Информационная статья от: 18.09.2024

Типовые ошибки при проектировании плоских кровель

Ошибка 1. Узкие ромбы контруклонов

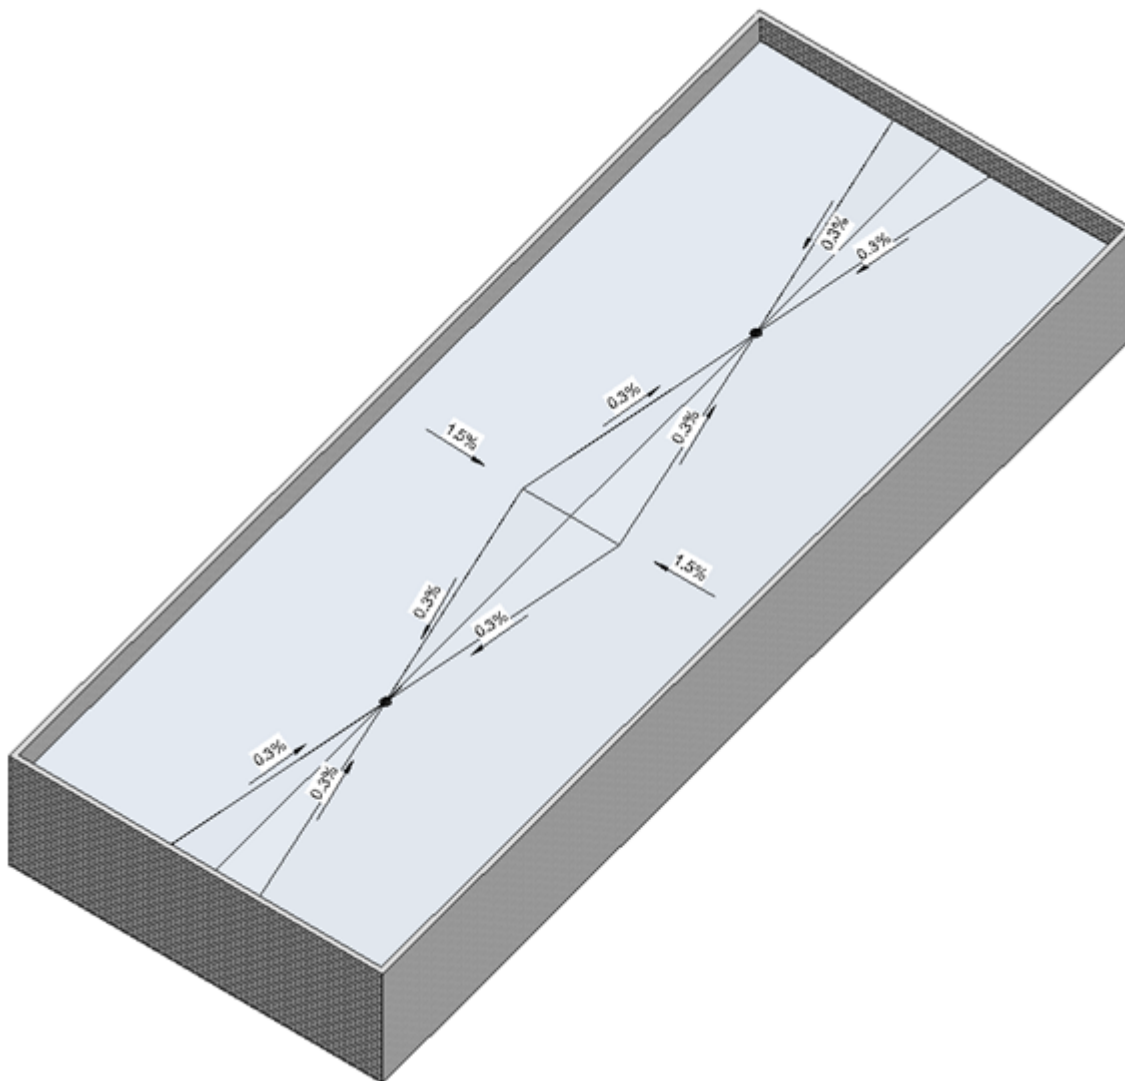
На первый взгляд все выглядит хорошо. Но в данном примере нарушен нормативный уклон 0,5% в ендове между воронками, ромбы слишком узкие и реальный уклон в ендове получается всего 0,3 % смотрите схему ниже.

Какой ширины принимать ромбы, чтобы избежать такой ошибки? Об этом подробно можно прочитать в статье по [ссылке](#).

Ошибка 2. Воронки смещены относительно ендовы

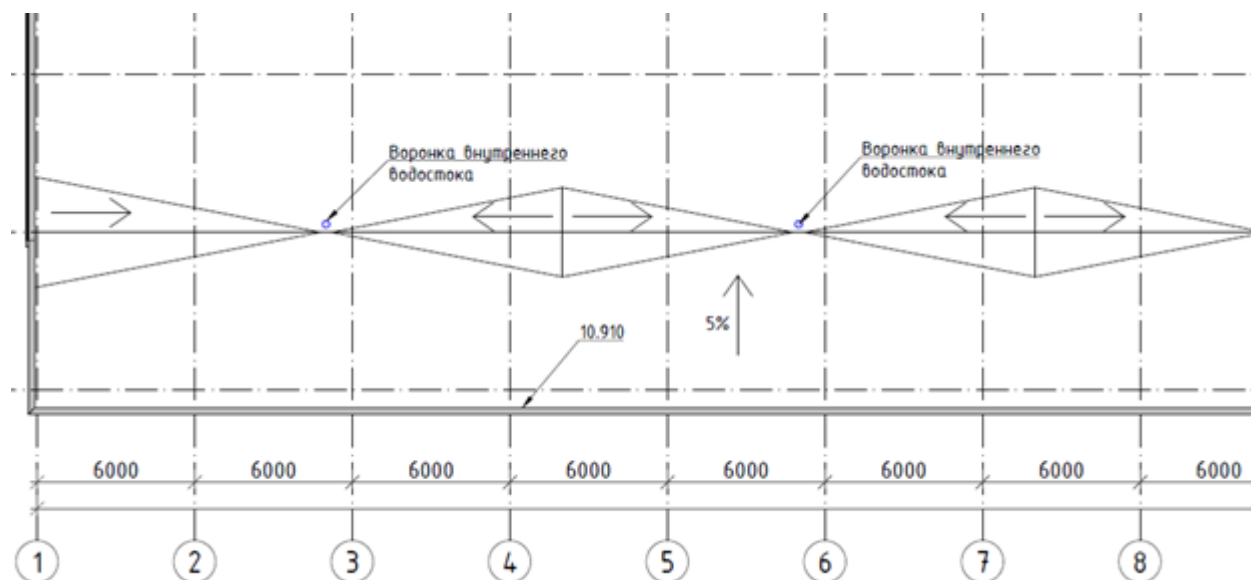
Это тоже достаточно типовая ошибка. Как правило в 80% случаев под ендовой располагается ферма, и для того чтобы установить воронку, ее смещают от оси ендовы. Но при этом уклоны строятся так как будто воронка располагается на оси. Самое смешное, то что на стройке могут так и смонтировать. Несмотря на то что в СП 17.13330.2017 «Кровли» введено требование на устройство водопонижения возле воронки, это требования часто игнорируется на стройке особенно если это не указано в проекте, вода не попадает в воронку, и образуется застойная зона. Самый эффективный способ решения этой проблемы, ставить сразу 2 воронки по обе стороны от ендовы. Если установить дополнительную воронку нет возможности возле воронки необходимо показать водопонижение, в таком случае контруклоны укладываются от водопонижения до водопонижения. Более подробно об этом можно прочитать в статье по [ссылке](#).

Ошибка 3. Препятствия на гранях ендов

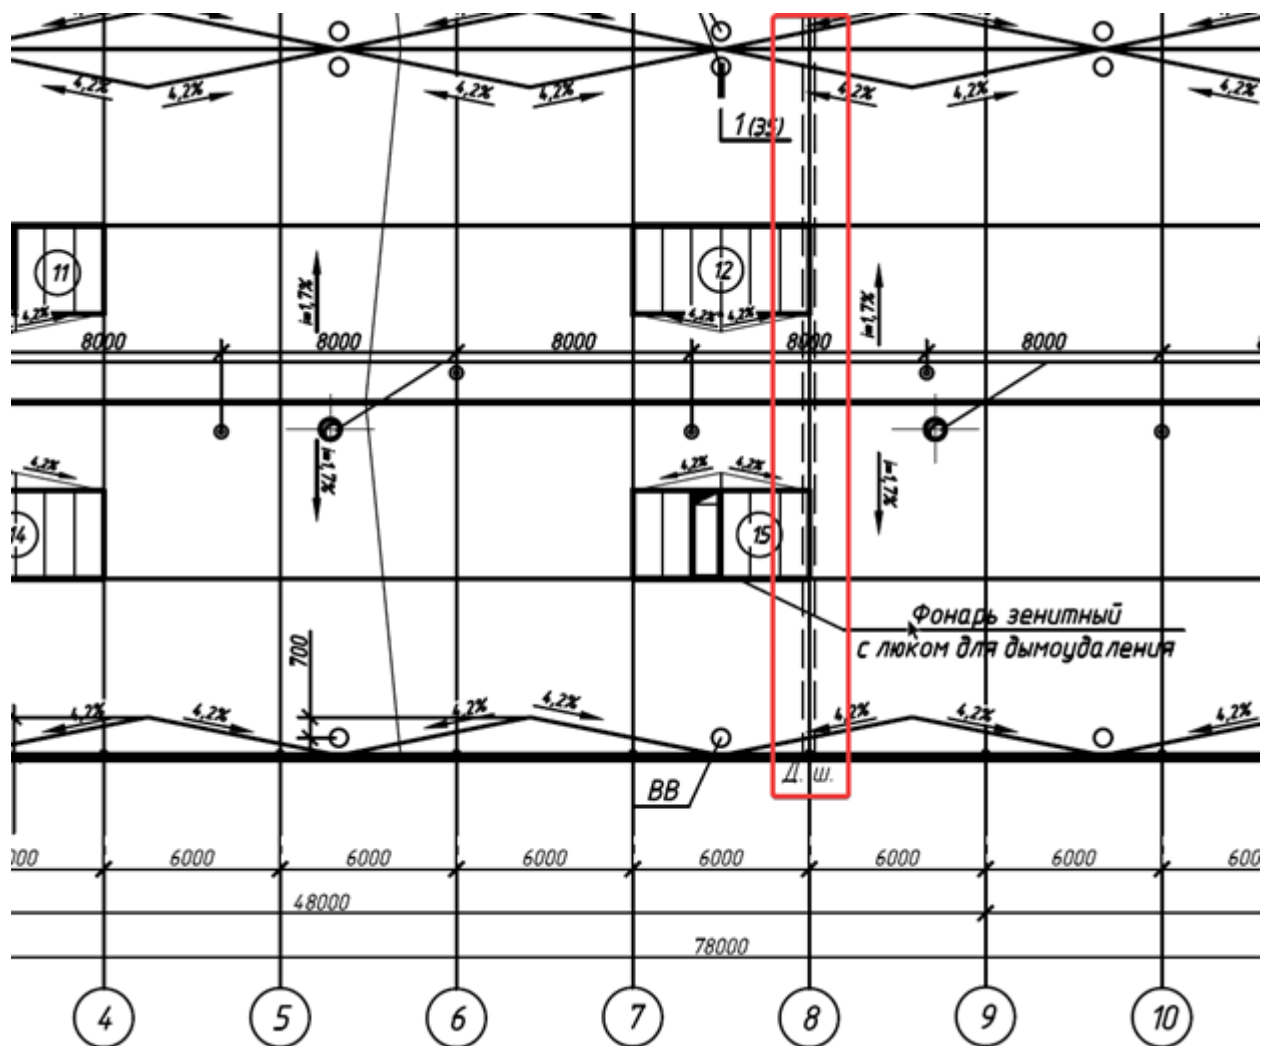
Линию ендовы пересекает деформационный шов, и вода так же не сможет попасть в воронку.

Лучше всего в этом случае изменить форму контруклона, либо добавить воронку с обратной стороны деформационного шва.

Ошибка 5. Схема контруклонов у парапетов

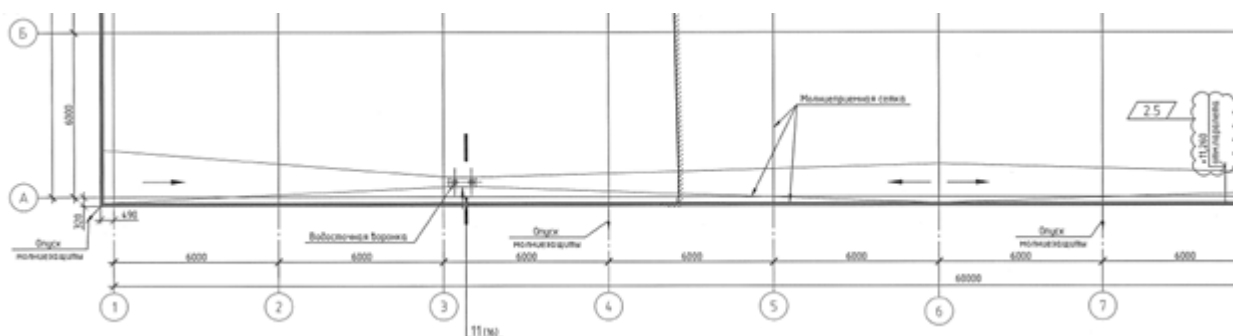
Часто можно видеть такую схему контруклонов, возле парапета. Создается линия ендовы в ендове делается разуклонка при помощи ромбов контруклонов, но под конструкция для создания ендовы не прорабатывается, а предполагается что это все должно создаваться клиновидной теплоизоляцией. Но насколько эффективно делать такую схему из клиновидной теплоизоляции? На мой взгляд это не эффективно. Как лучше сделать контруклон у воронки — читайте в [статье](#).

Ошибка 6. Нарушение правила проектирования уклонов из клиновидной теплоизоляции

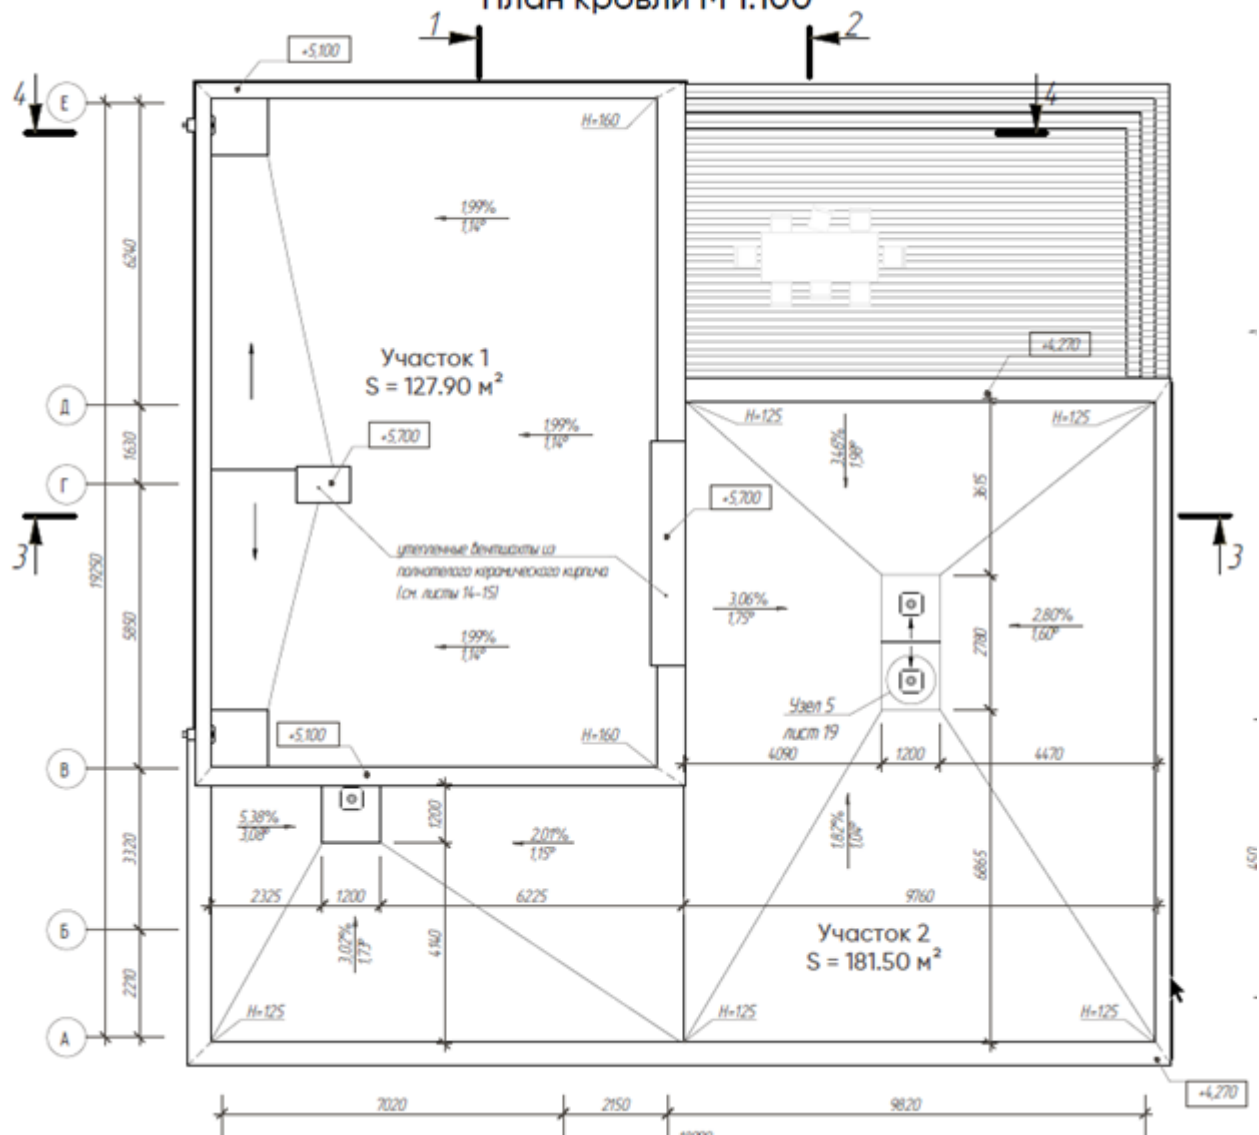
В проекте указано, что уклоны выполнены из клиновидной теплоизоляции, но без учета

требований проектирования данного типа уклонов. Схема линий водоразделов, проценты уклонов выполнены не корректно. Как правильно проектировать, учитывая данные правила, можно прочитать в этой [статье](#).

Ошибка 9. Отсутствие данных о количестве креплений гидроизоляции для мембраны с механическим способом крепления

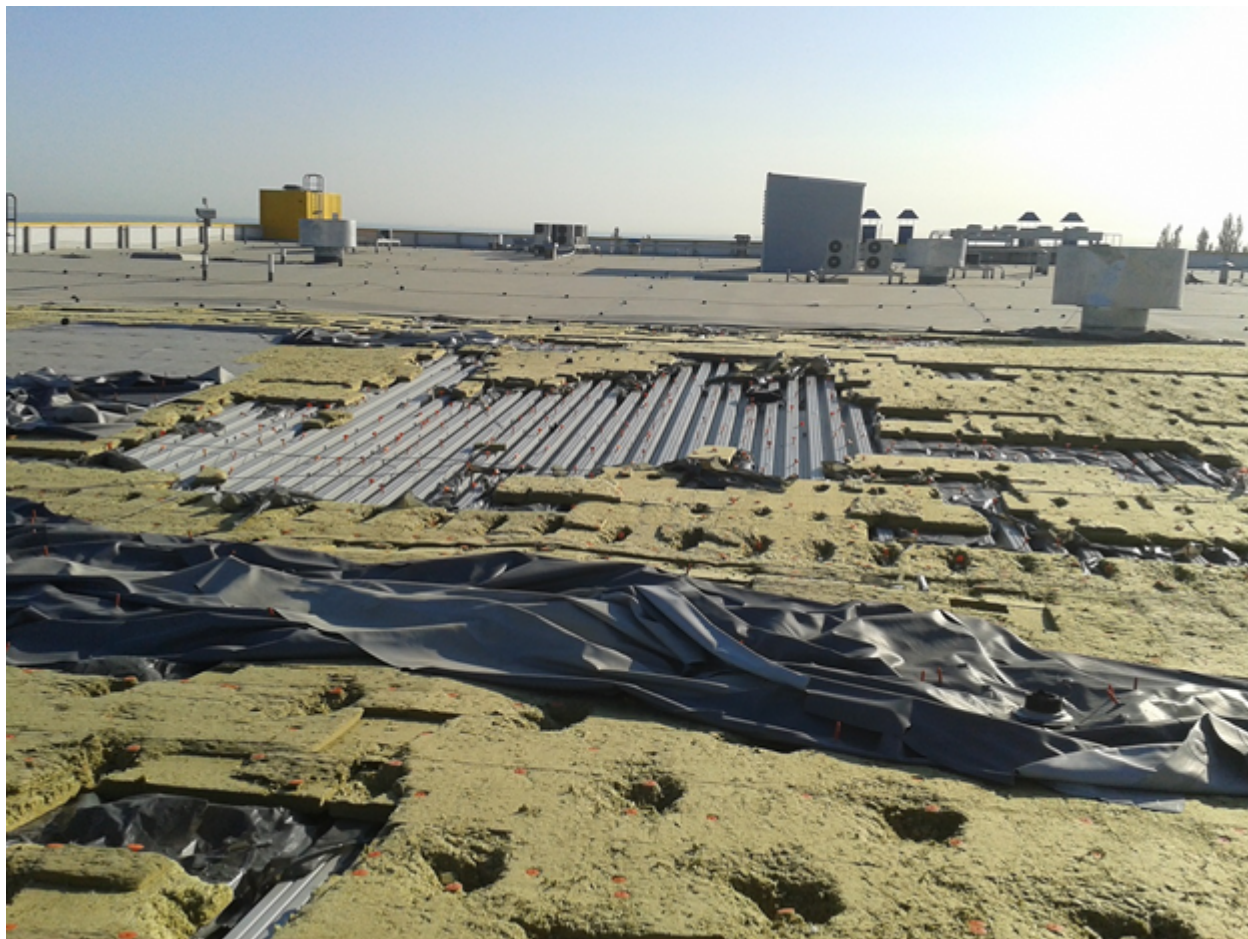
Данная ошибка встречается в 99% проектов. Проблема в том, что проектировщики в этом вопросе доверяются подрядчикам, а подрядчики ссылаются на проект. К чему это приводит — показано на фотографиях ниже.

Кто же должен делать расчет ветровой нагрузки. На мой взгляд, это компетенция проектировщиков, т.к. методика расчета крепежных элементов приведена в [СП 17.13330.2017 «Кровли»](#) (приложение В), а это документ по проектированию кровель.

Но чтобы упростить жизнь проектировщикам, мы разработали онлайн калькулятор, который позволяет значительно упростить эту задачу. Сделать расчет в калькуляторе можно [здесь](#).
